- **1. Änderung des Flächennutzungsplans und Aufstellung des Bebauungsplans Nr. 6 „Energiepark Dornhöh“ der Gemeinde Twedt**
- **Planungsanzeige gem. § 11 (1) LaplaG**

Gemeinde Twedt: 1. Änderung des Flächennutzungsplanes und Aufstellung des Bebauungsplanes Nr. 6 „Energiepark Dornhöh“

1. Änderung des Flächennutzungsplans "Energiepark Dornhöh" und Bebauungsplan Nr. 6 "Energiepark Dornhöh" der Gemeinde Twedt für das Gebiet nordwestlich der Ortslage Twedt, westlich der Straße „Dornhöh“ (K 35), östlich der Straße Alt-Tolkschuby / Neu -Tolkschuby (K 46) und südlich der Siedlung Neu -Tolkschuby der Gemeinde Twedt

1. Änderung des Flächennutzungsplanes und des B-Planes Nr. 6 der Gemeinde Twedt zur Ausweisung eines "Energieparks Dornhöh".

Anlage: Auszug aus der Archäologischen Landesaufnahme

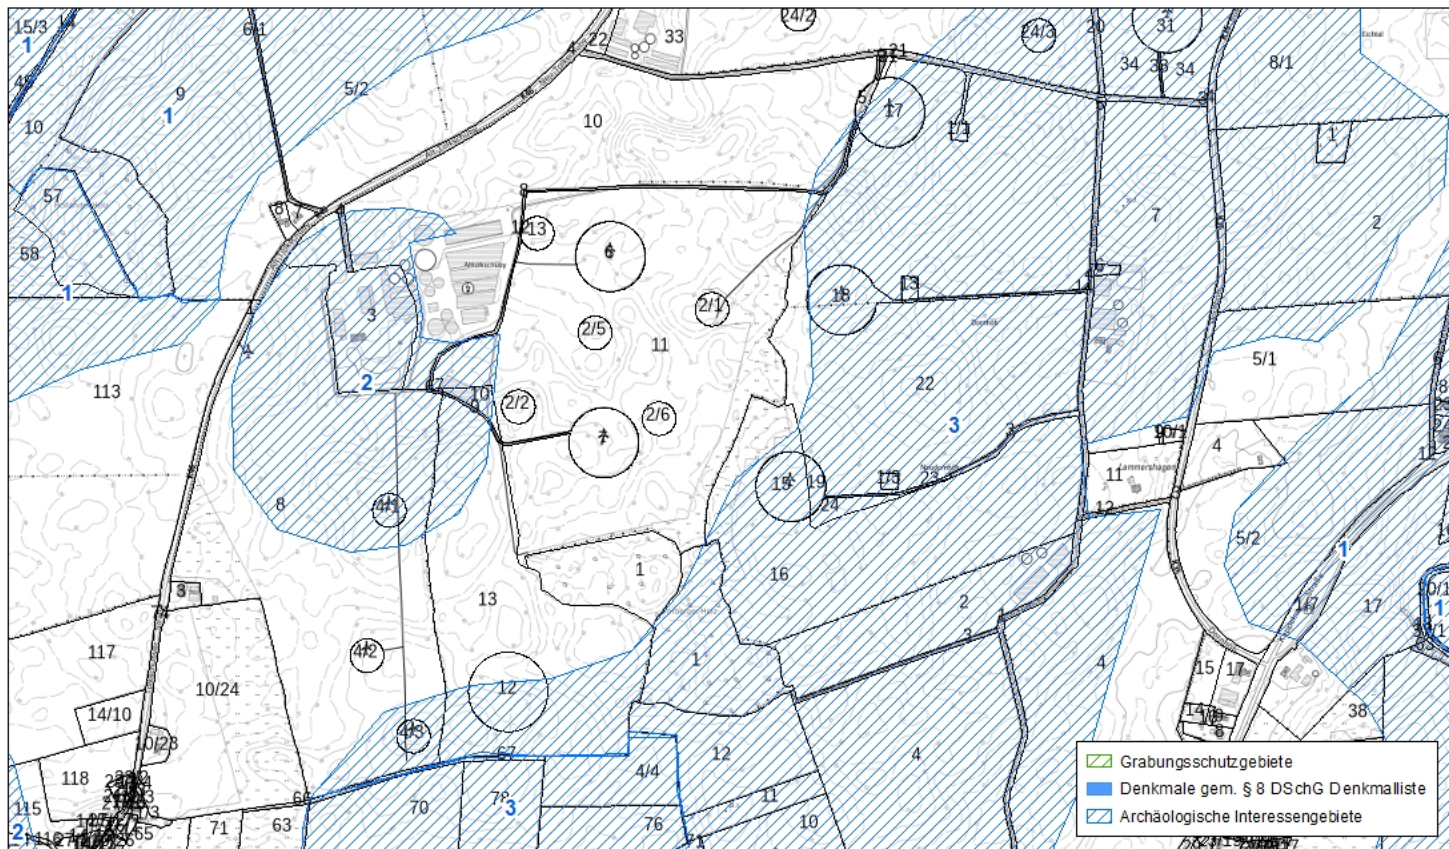
Für die überplanten Flächen liegen zureichende Anhaltspunkte vor, dass im Verlauf der weiteren Planung in ein Denkmal eingegriffen werden wird. Die Flächen befindet sich im

Bereich und im Umfeld mehrerer Objekte der Archäologischen Landesaufnahme (u.a. eines Megalithgrabes, einer Produktionsstätte, einer Siedlungsfläche und mehrerer Einzel-funde). Es liegen daher deutliche Hinweise auf ein hohes archäologisches Potential dieser Planfläche vor.

wir stimmen der vorliegenden Planung unter folgender Auflage zu: Vor dem Beginn von Erdarbeiten in Bereichen, wo tiefere Bodeneingriffe (ca. 30 cm Tiefe oder mehr) oder der Abtrag von Mutterboden durchgeführt werden sollen (z.B. für Kabelgräben, Konverterstationen, Wegetrassen u.ä.), muss die Planfläche durch das Archäologische Landesamt Schleswig-Holstein untersucht und vorhandene Denkmale geborgen und dokumentiert werden. Darüber hinaus ist auf den gesamten überplanten Flächen grundsätzlich auf eine möglichst eingriffsarme Bauweise (z.B. keine Planierarbeiten) und während des Baus nach Möglichkeit auf das Einhalten fester Fahrgassen zu achten, um die Bodenbelastung so gering wie möglich zu halten.
